Proc. 053/1/14276

**Avaliação preliminar das condições de segurança da barragem do
Lapão**

Relatório ??/2002 - NF

Estudo realizado para Direcção Regional de Agricultura da Beira Litoral

Fig. 1 - Aspecto da guarda de montante (2001/12/13)

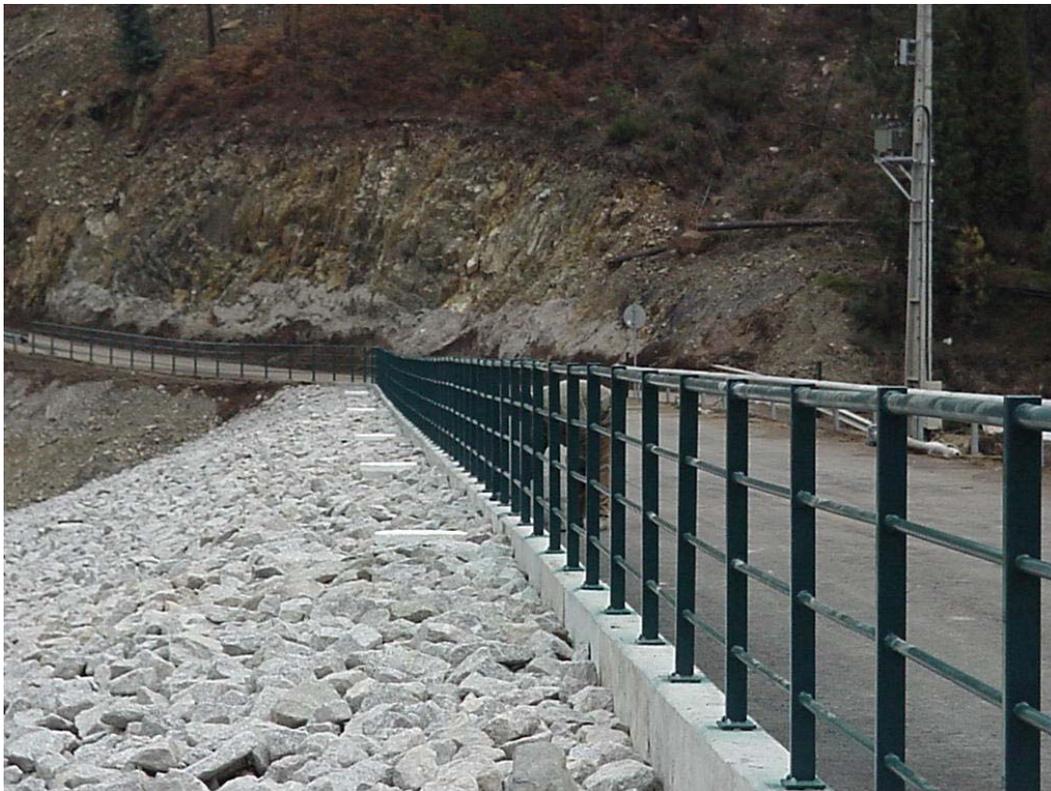
Na Fig. 1 apresenta-se o aspecto da guarda de montante em 13 de Dezembro de 2001, por ocasião da visita preliminar ao primeiro enchimento. Na Fig. 2 apresenta-se o aspecto da mesma zona no dia 2002/02/16, sensivelmente da mesma posição. Nesta data, a albufera encontrava-se à cota 211,4, apenas a 1,0 m do patamar de enchimento estabelecido no plano de primeiro enchimento (LNEC, 2001). Já havia sido detectado, em 2001/12/13 durante a inspecção prévia, uma depressão na guarda junto à ME mas que à data se supunha ser

resultante de imperfeição na construção. Verifica-se afinal que essa depressão poderia já ser a manifestação de assentamentos pós construtivos que se agravaram com o início do primeiro enchimento e progrediram no sentido da MD. Para além desta manifestação de deslocamento vertical nota-se também haver rotação da guarda no sentido de montante (Fig. 3).

Em diversas zonas do lancil, a montante, notam-se indícios de movimentos. Na Fig. 4 apresentam-se duas fotografias da mesma zona entre as datas acima indicadas. Nota-se que, apesar de ter sido aberta uma junta artificialmente, o movimento relativo das duas peças provocou a rotura de uma cunha de betão do lancil.

O grupo de imagens da Fig. 5 apresenta diversas fendas que ocorrem no pavimento de betuminoso, zonas onde há separação entre o lancil e o pavimento e outras zonas do lancil onde se verificam desalinhamentos. A Fig. 6 apresenta o aspecto de outras fendas em 2002/02/26, em que se nota a abertura significativa das mesmas.

Fig. 12 - Evolução da cota da albufeira desde o início do enchimento

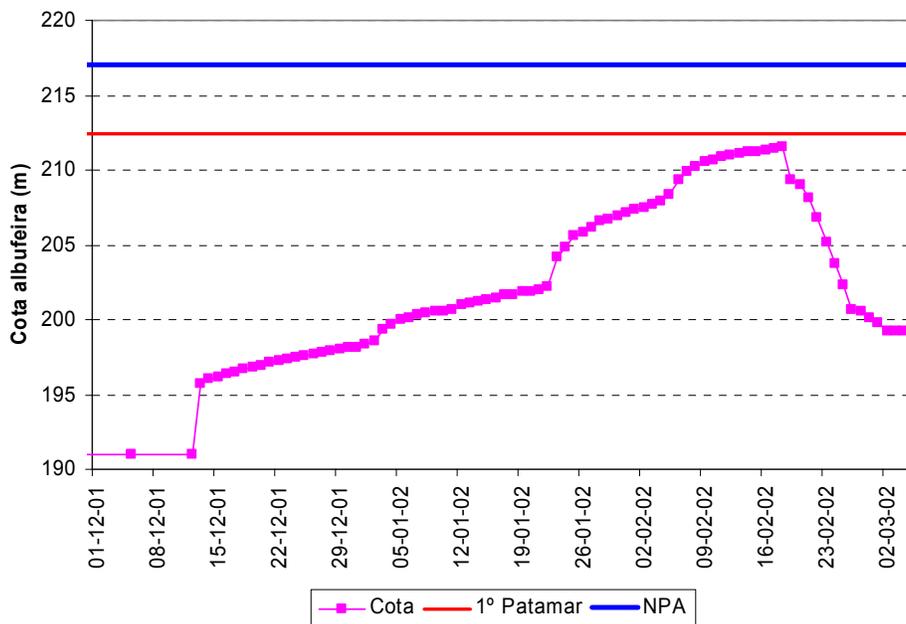
Na Fig. 12 apresenta-se a evolução da cota da albufeira desde o início do enchimento em (13/12/2001) até a 5/03/2002. Durante o enchimento, a cota da albufeira evoluiu a uma taxa média de 29 cm/dia, enquanto que o esvaziamento se processou à taxa de cerca de 1 m /dia, (aprox. 4.2 cm/hora).

Fig. 13 – Deslocamentos nas marcas superficiais do coroamento referidos a 11/12/2001

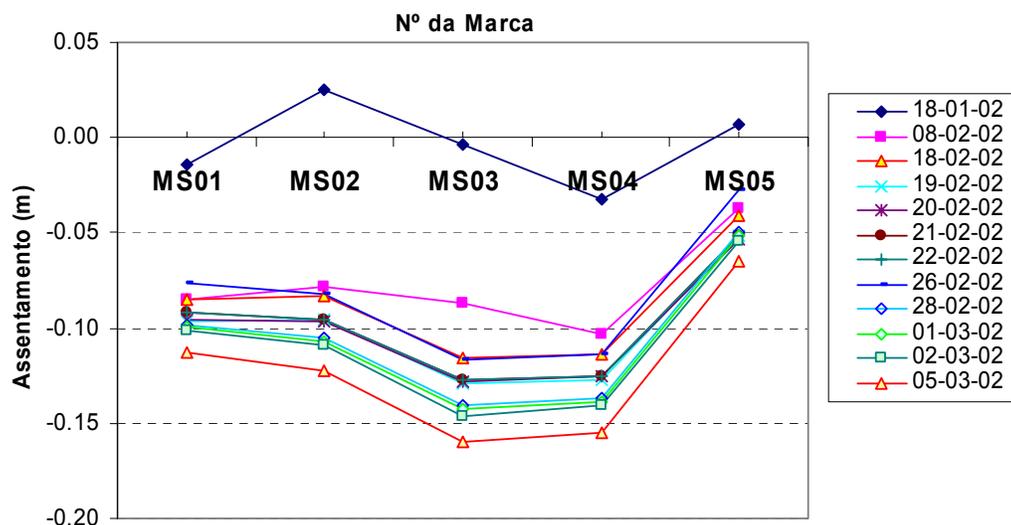
Os deslocamentos resultantes da observação das marcas superficiais instaladas no coroamento está ilustrada no diagrama da Fig. 13. Na Fig. 14 apresenta-se a evolução temporal dos deslocamentos das mesmas marcas. Nesta figura é bastante clara a evolução desfavorável dos assentamentos especialmente desde o início do mês de Fevereiro, sendo também visível que, numa primeira fase, os assentamentos estabilizam com a descida do nível da albufeira, enquanto que, aparentemente numa fase posterior, volta a haver um acréscimo de deslocamento, aparentemente injustificado.

As leituras mais recentes, nomeadamente as de 2002/03/05 parecem mesmo corresponder um processo de aumento da taxa de deformação, mesmo com a albufeira praticamente vazia, o que pode querer indiciar um fenómeno de instabilização eminente do talude de montante.

Fig. 14 – Evolução temporal dos deslocamentos das marcas superficiais do coroamento e comparação com as variações do nível da albufeira

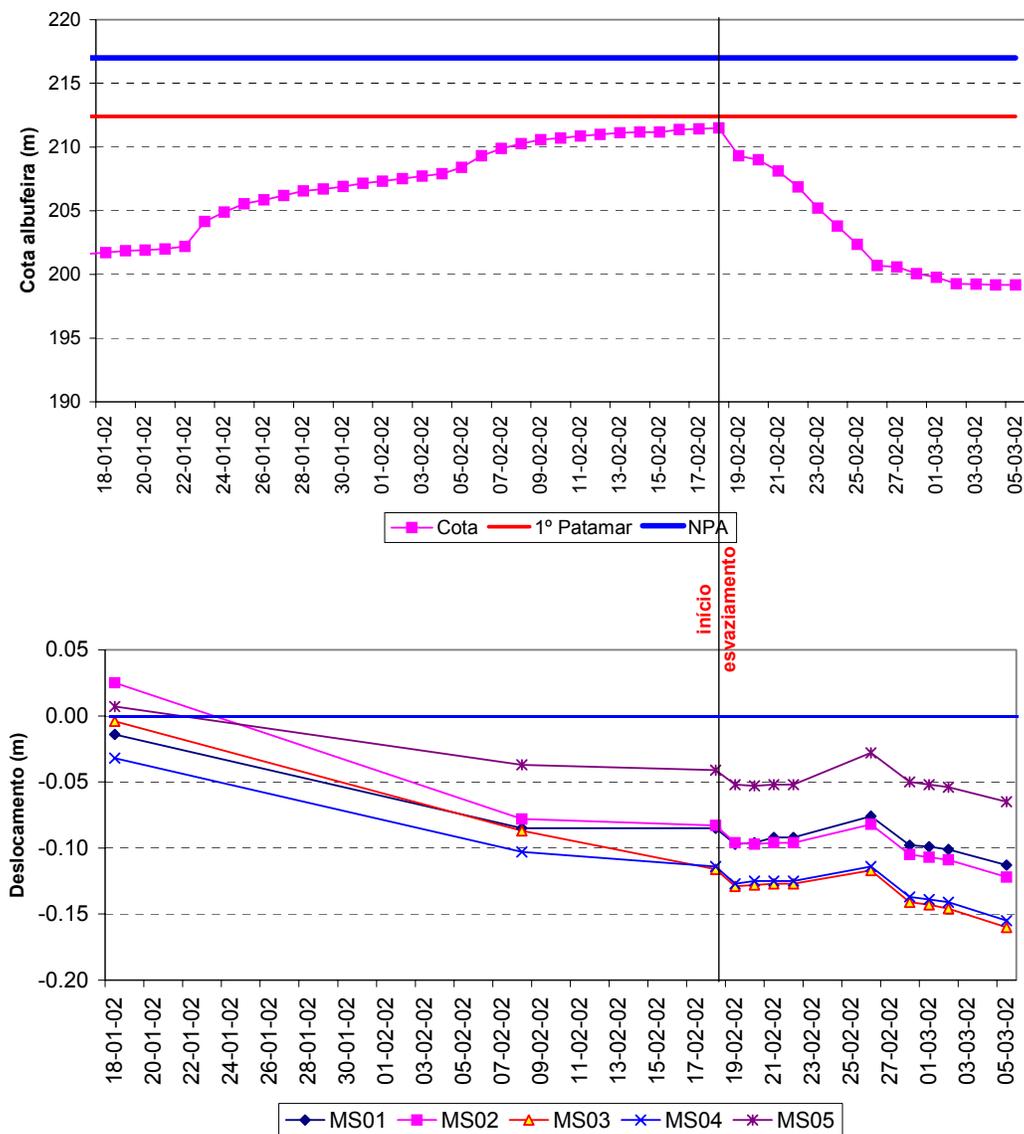
Embora, com expressão mais reduzida, os deslocamentos registados nas marcas colocadas no paramento de jusante apresentam também valores que podem ser considerados como demasiado elevados, especialmente tendo em consideração a zona em que se encontram.

É importante notar que as maiores deformações parecem concentrar-se no perfil P49 (Marcas MS3, MS8 e MS13) a que corresponde o perfil (teórico) de maior altura da barragem, apesar de, no coroamento, as marcas MS4 e MS5 apresentarem deslocamentos muito elevados, tendo em atenção a espessura de aterro sob essas marcas.

Fig. 17 – Comparação entre a tensão vertical dos grupos de células de tensão total e a tensão geostática

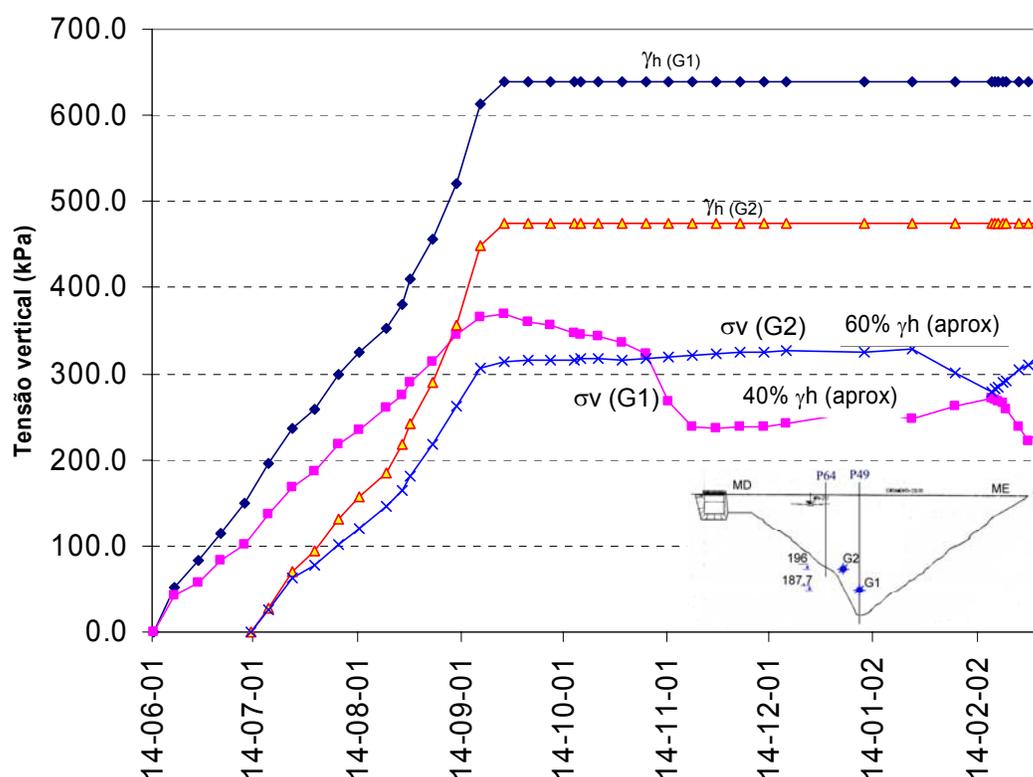
Na Fig. 17 apresenta-se o diagrama das tensões totais verticais comparadas com a tensão resultante das camadas de solo subjacentes a cada grupo de células. Conforme se pode

verificar, há um pronunciado fenómeno de transferência de tensões, que se traduz por uma acentuada redução da tensão vertical quando comparada com o peso das terras sobrejacentes.

O valor da tensão vertical máxima na zona do grupo de células nº 1 é atingido em finais de Setembro (cerca de 58% de γh), verificando-se depois uma redução desse valor até cerca de 40% de γh .

Após o início da descida da albufera a tensão vertical neste grupo de células reduz-se ainda mais, tendo actualmente apenas 30% do valor de referência. Esta redução pode ser explicada pela transferência de tensões, por efeito de arco, para as encostas o que, aliás, parece ser traduzido pelo aumento da tensão vertical na zona do grupo de células nº2.

Fig. 18 – Representação esquemática do efeito de arco com transferência de tensões para os encontros

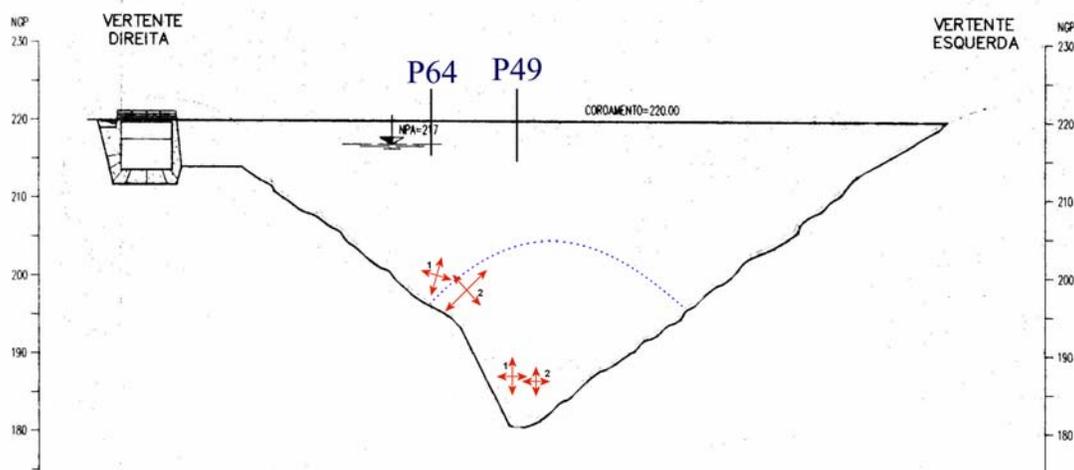
O fenómeno de transferência de tensões para os encontros está esquematicamente explicado na Fig. 18. À medida que se processa a deformação da barragem, as tensões principais evoluem da situação representada por (1) para a situação representada por (2), notando-se um alívio da tensão na zona inferior da barragem e um aumento da tensão nos encontros, com a conseqüente rotação da orientação das tensões principais. Este é um fenómeno esperado em

vales estreitos como este e, por isso, foi decidido instalar os grupos de células de tensão total nas zonas indicadas (LNEC 2000).

Fig. 19 – Valores de σ_v em percentagem dos valores de γh desde a data de colocação das células de tensão total

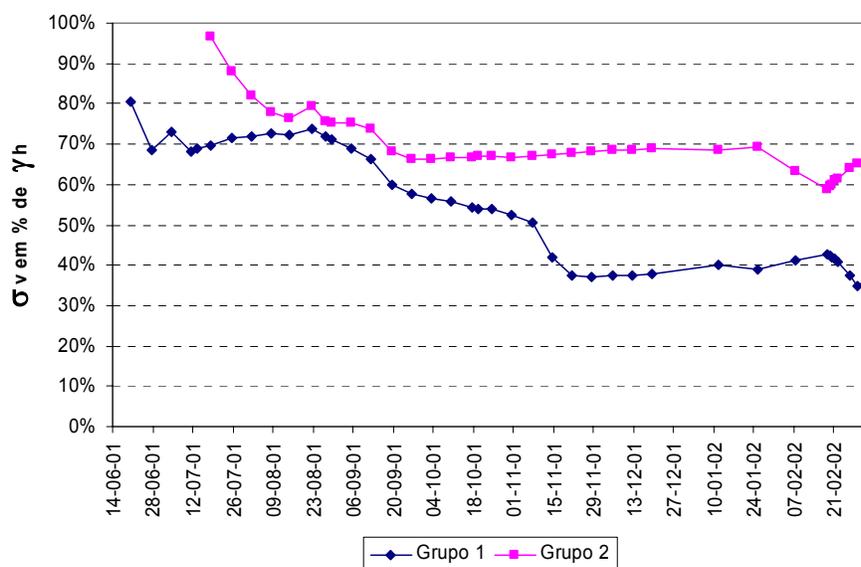
O historial completo da variação da tensão total está ilustrado na Fig. 19, onde se representa em ordenadas o valor da tensão vertical como percentagem do valor do peso das terras sobrejacentes a cada grupo de células. Conforme se pode constatar, os valores registados no grupo de células nº 1 são sempre inferiores aos do grupo nº 2, este último onde, em teoria, se concentrarão as tensões resultantes do efeito de arco. Verifica-se, além disso, uma tendência para o aumento da tensão vertical no grupo 2 quando se dá uma redução da tensão no grupo 1 (de final de Setembro até ao início do esvaziamento em final de Fevereiro). Essa tendência é contrariada pela sua inversa durante o processo de esvaziamento e retomada no final deste.

Embora não seja perfeitamente evidente este processo de transferência de tensão, provavelmente pelo carácter pontual das medições, as variações registadas podem ser justificadas pelas deformações verificadas na barragem.

Fig. 20 – Piezómetros do aterro. Perfil P49

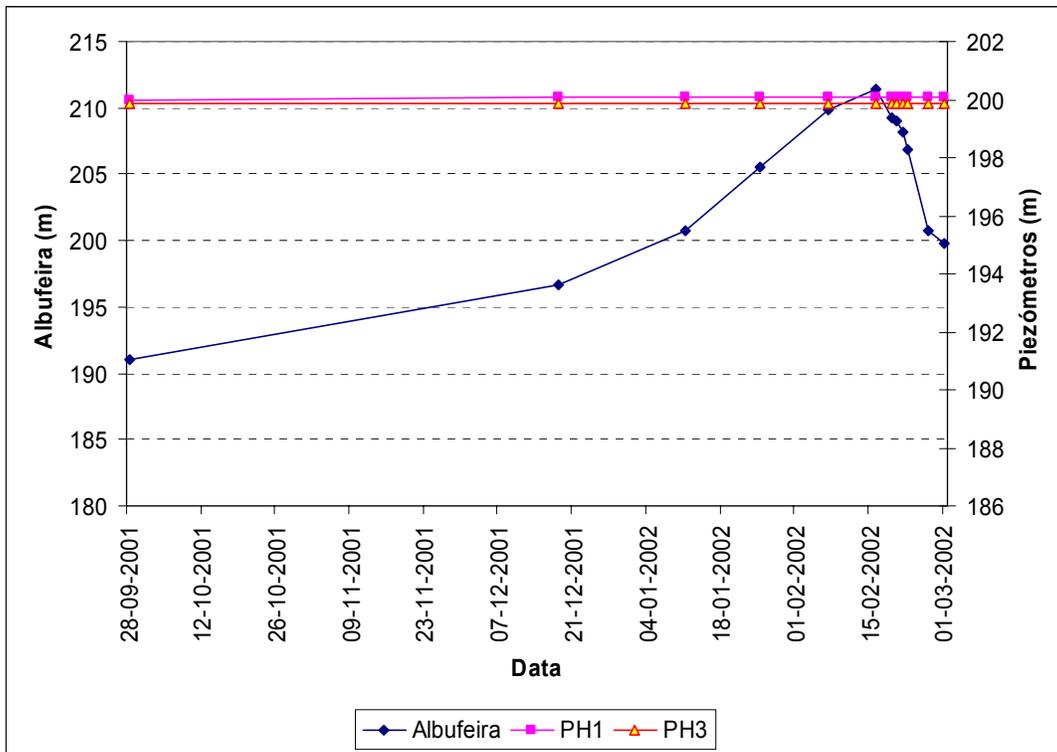
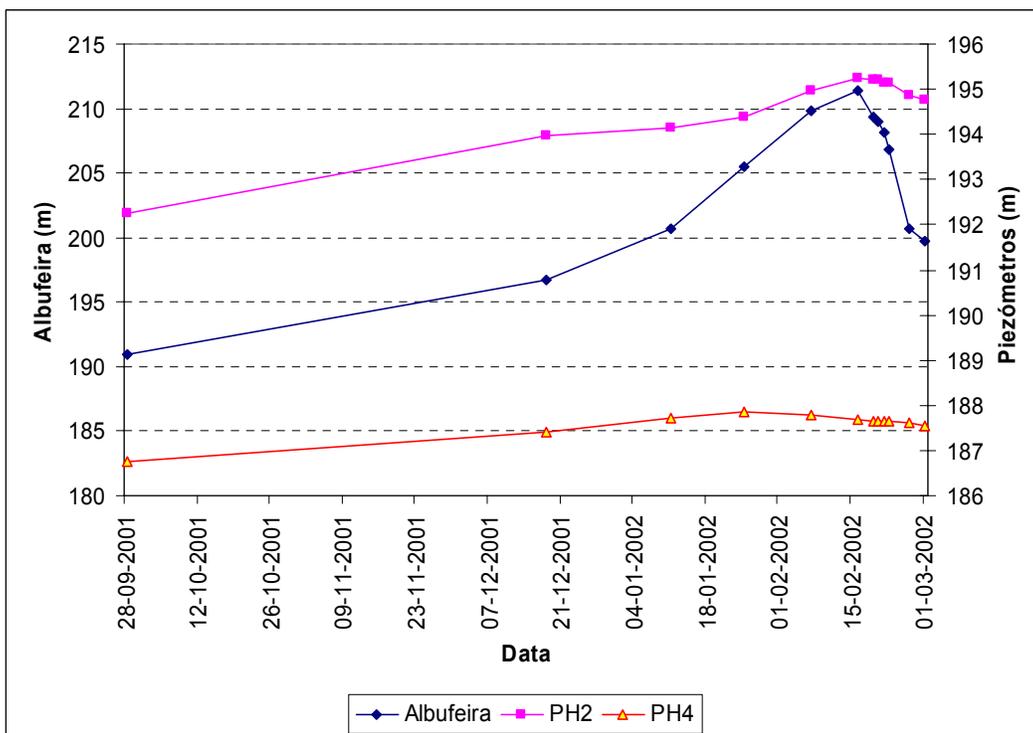
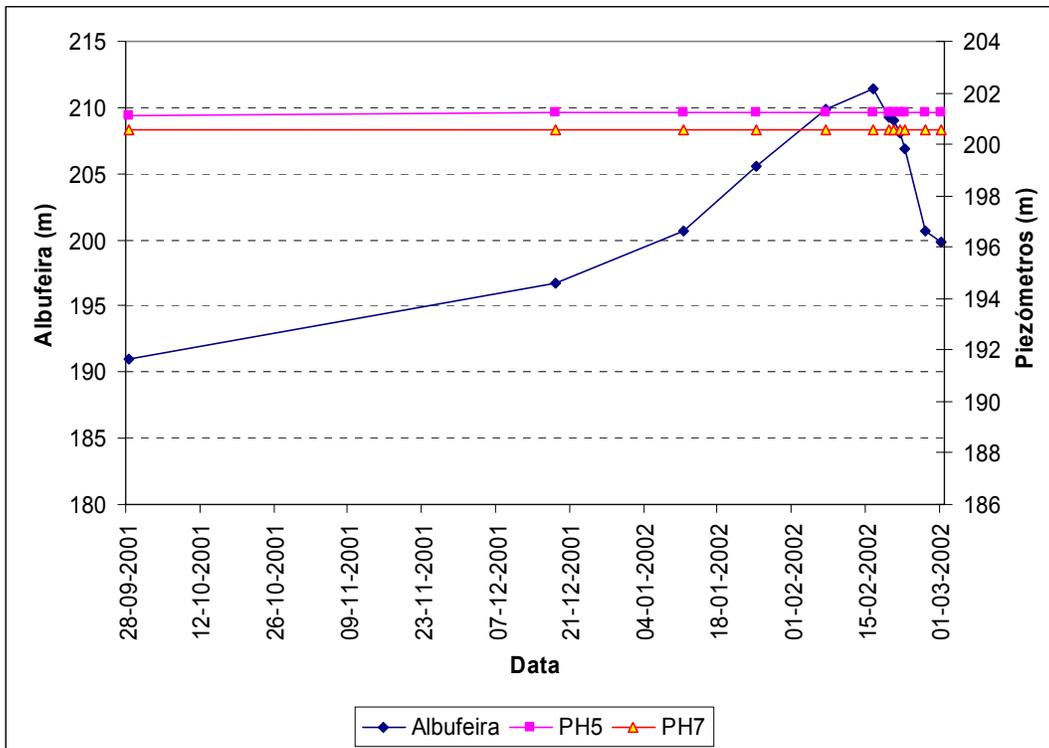
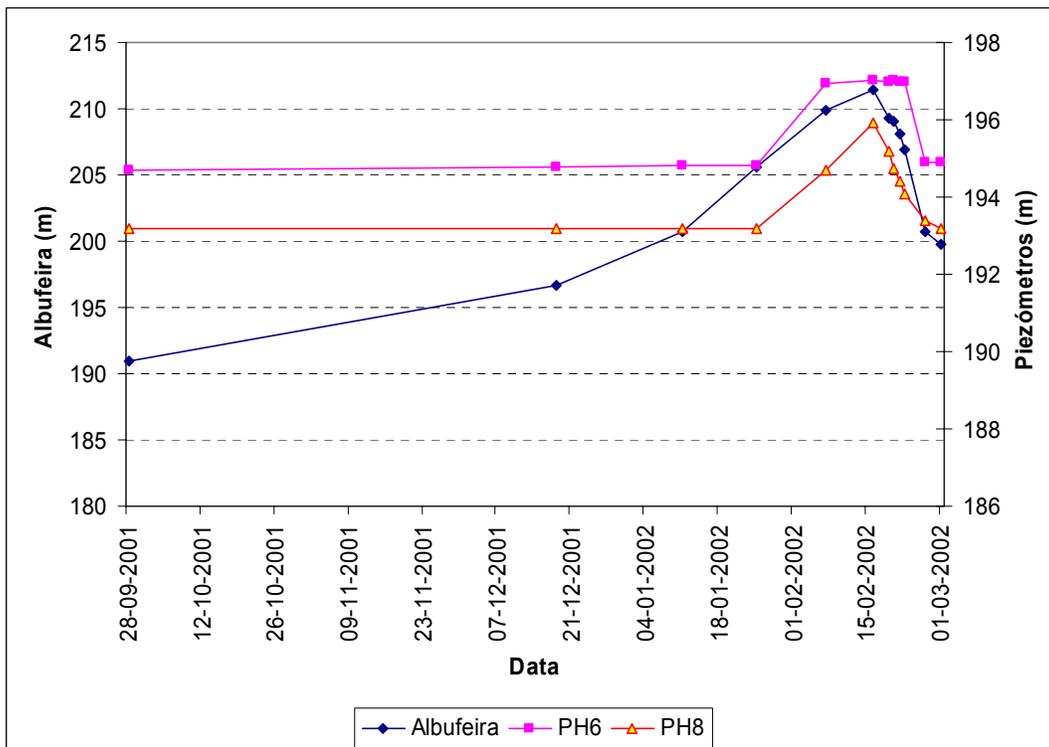
Nas figuras seguintes (Fig. 20 a Fig. 23) apresentam-se os valores das pressões intersticiais registadas nos diversos piezómetros instalados no aterro e fundação da barragem (perfis 49 e 64). Os resultados caracterizam-se por, no aterro, não estar ainda instalada qualquer pressão intersticial resultante do enchimento da albufeira (piezómetros 1, 3, 5 e 7).

Os piezómetros da fundação, pelo contrário, traduzem de forma directa os acréscimos de pressão devidos à subida da cota da albufeira. Destes piezómetros é necessário salientar o comportamento do piezómetro PH4 que, não obstante a subida do nível da albufeira, acusa uma descida do nível piezométrico, ainda que ligeira. Assim, entre 25/01/2002 e 16/2/2002 a albufeira regista uma subida de 5,82 m enquanto que o piezómetro PH4 regista uma descida de 0,15 m. Este comportamento do piezómetro pode indicar a abertura de um caminho preferencial de escoamento ou a lavagem de uma descontinuidade que leve à redução do valor da pressão.
